ISSUES

PRELIMINARY 11-6-53
8-9-53
21-9-53
10-10-53

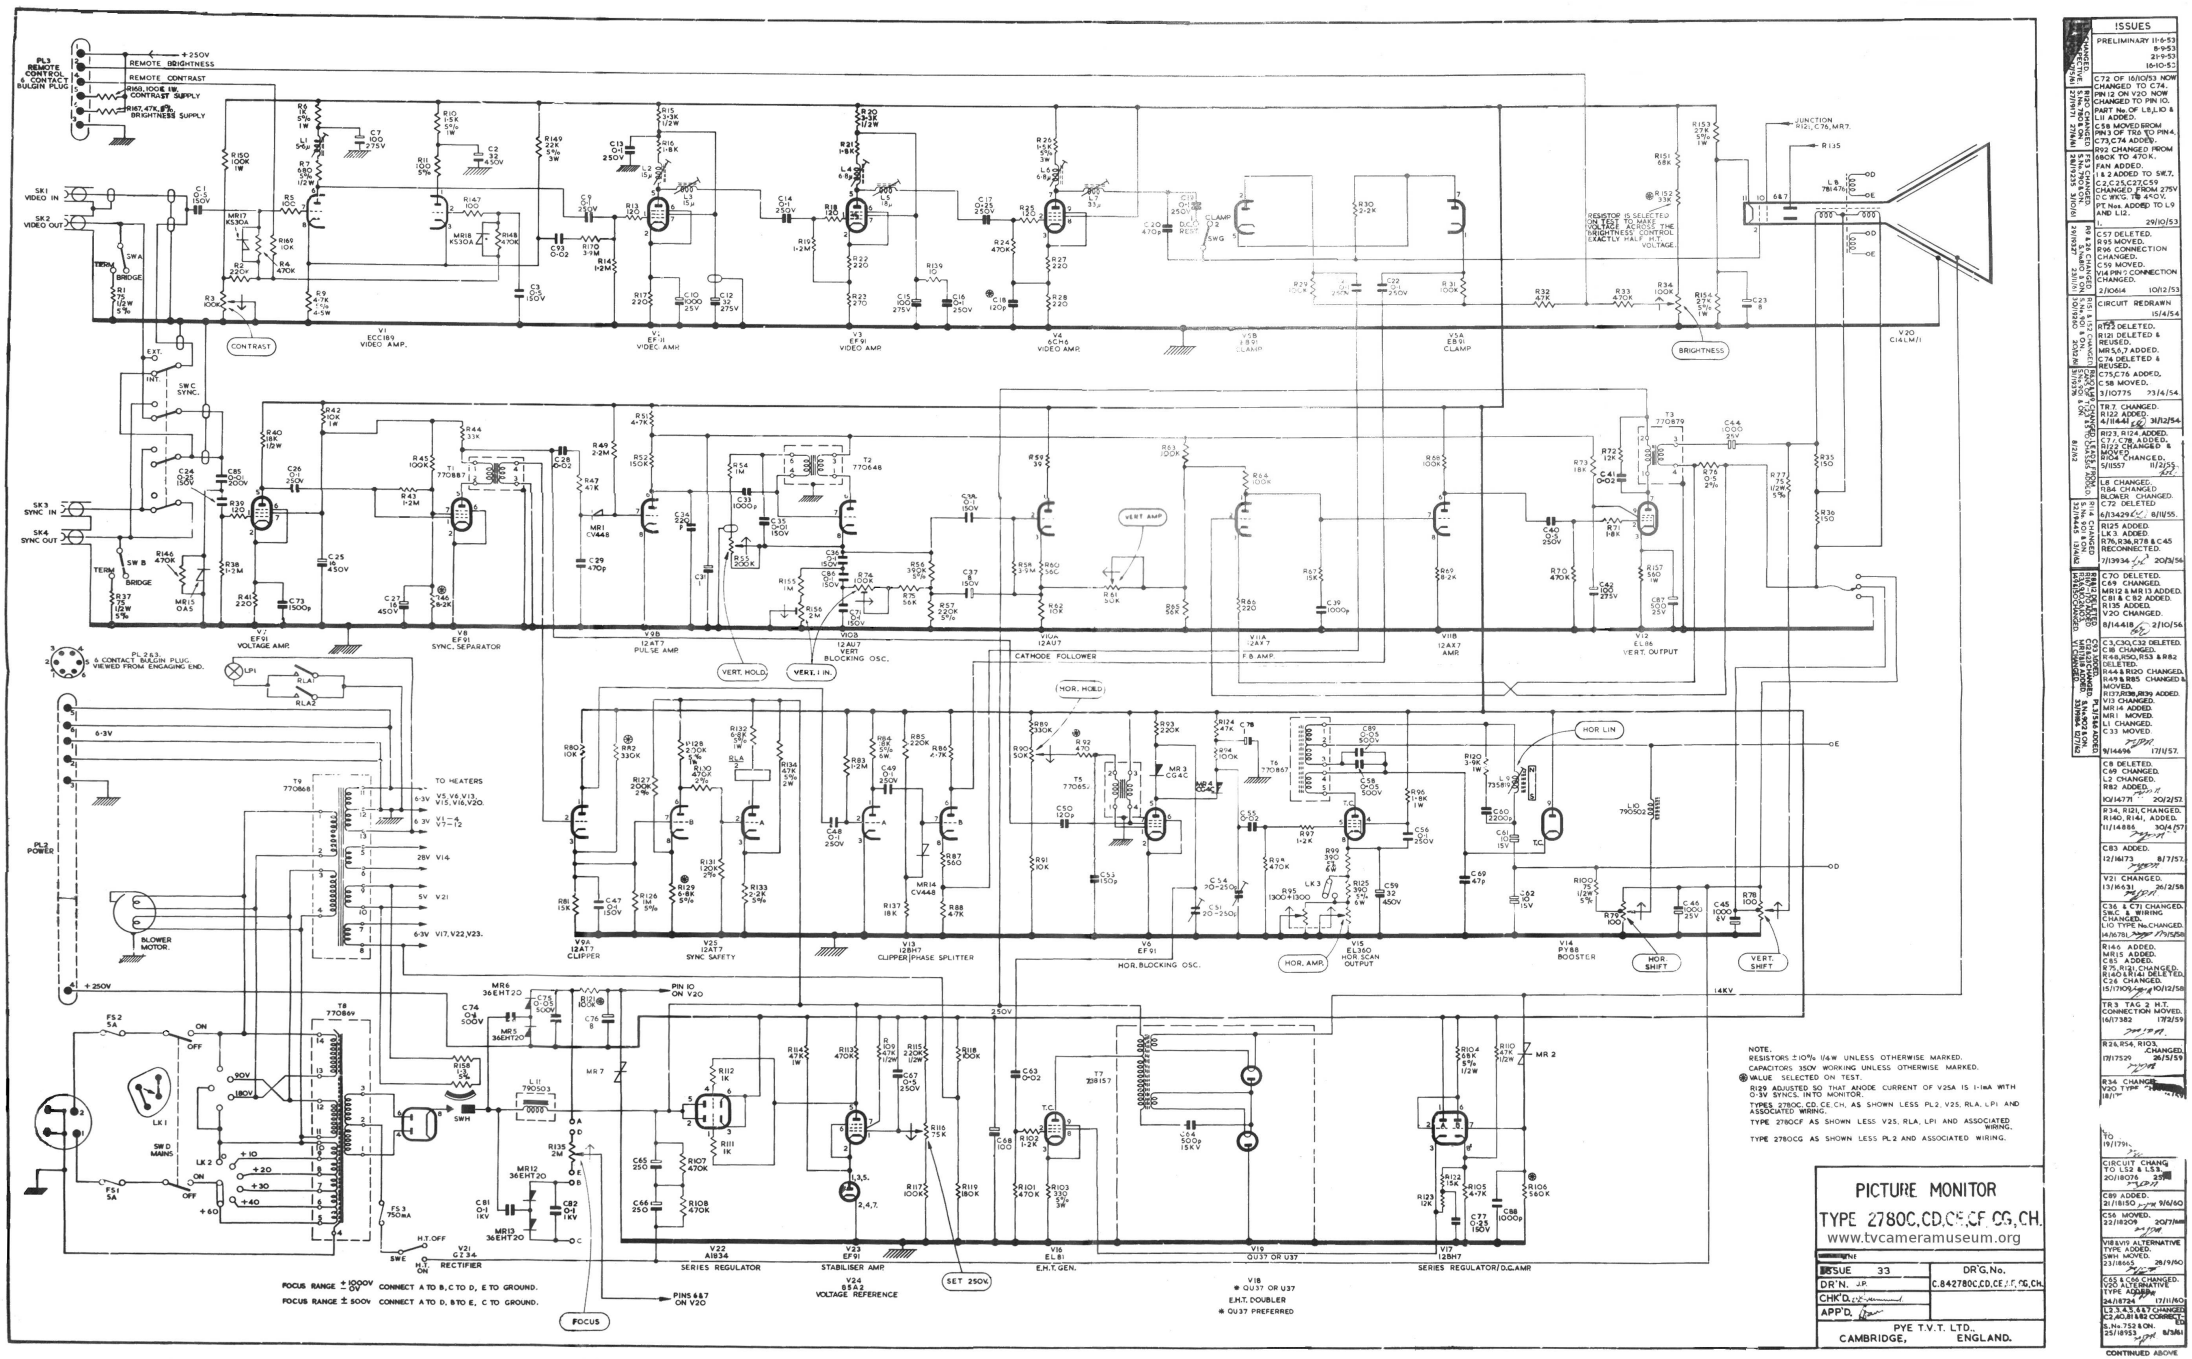
C72 OF 16/10/53 NOW CHANGED TO C74. PIN 12 ON V20 NOW CHANGED TO PIN 10.

PART No. OF L8, L10 & L11 ADDED.

C58 MOVED FROM PIN 3 OF T8 TO PIN 4. C73, C74 ADDED.

R92 CHANGED FROM 68CK TO 470K.

FAN ADDED.

L8, 2 ADDED TO SW.T.

C2, C25, C27, C59 CHANGED FROM 275V D.C.W.G. TO 450V.

PT. Nos ADDED TO L9 AND L12.

C57 DELETED.
R95 MOVED.
R96 CONNECTION CHANGED.
C59 MOVED.
V14 PIN 7 CONNECTION CHANGED.

CIRCUIT REDRAWN 15/4/54

T.R2 DELETED.
R122 ADDED.
4/11441 31/12/54

R123, R124 ADDED.
C77, C78 ADDED.
R122 CHANGED & REUSED.
R124 CHANGED.
5/11557 11/2/55

L8 CHANGED.
T.R4 CHANGED.
BLOWER CHANGED.
C72 DELETED
6/13429 8/11/55.

R125 ADDED.
L.K.3. ADDED.
R76, R36, R78 & C45 RECONNECTED.
7/13934 20/2/56

C70 DELETED.
C69 CHANGED.
MR12 & MR13 ADDED.
C81 & C82 ADDED.
R135 ADDED.
V20 CHANGED.
8/14418 2/10/56

C3, C30, C32 DELETED.
C8 CHANGED.
R46, R50, R53 & R82 DELETED.
R44 & R120 CHANGED.
R49 & R85 CHANGED & MOVED.
R127, R128, R129 ADDED.
V13 CHANGED.
MR14 ADDED.
MR1 MOVED.
L.L1 CHANGED.
C33 MOVED.
9/14696 17/1/57.

C8 DELETED.
C69 CHANGED.
L2 CHANGED.
R82 ADDED.
10/14771 20/2/57.

R34, R121 CHANGED.
R140, R141, ADDED.
11/14886 30/4/57

C83 ADDED.
12/16173 8/7/57.

V21 CHANGED.
13/16631 26/2/58

C36 & C71 CHANGED.
S.W.C. & WIRING CHANGED.
L10 TYPE No. CHANGED.
14/16781 27/5/58

R146 ADDED.
MR15 ADDED.
C85 ADDED.
R75, R121, CHANGED.
R140 & R141 DELETED.
C26 CHANGED.
15/17909 20/12/58

T.R3 TAG 2 H.T. CONNECTION MOVED.
16/17382 17/2/59

R26, R54, R103, CHANGED.
17/17529 26/5/59

R34 CHANGED.
V20 TYPE [illegible]
18/17[illegible]

CIRCUIT CHANGES TO L.S2 & L.S3.
20/18076 25[illegible]

C89 ADDED.
21/18150 9/6/60

C56 MOVED.
22/18209 20/7/60

V18 U19 ALTERNATIVE TYPE ADDED.
SW.H MOVED.
23/18665 28/9/60

C55 & C66 CHANGED. V20 ALTERNATIVE TYPE ADDED.
24/18724 17/11/60

L3, 4, 5, 6, 7 CHANGED. C3, 40, 81 & 82 CORRECT.
SL No. 752 & ON.
25/18953 8/3/61
